Teric Shearwater

Note sulla versione del firmware

VERSIONE 19 26.07.2021

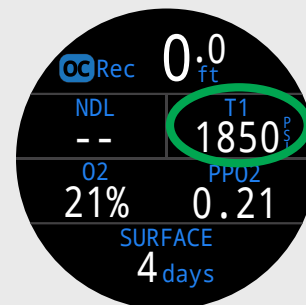
NEW Opzione di frequenza inferiore aggiunta al segnale acustico perché possa essere udito più facilmente da alcuni utenti.
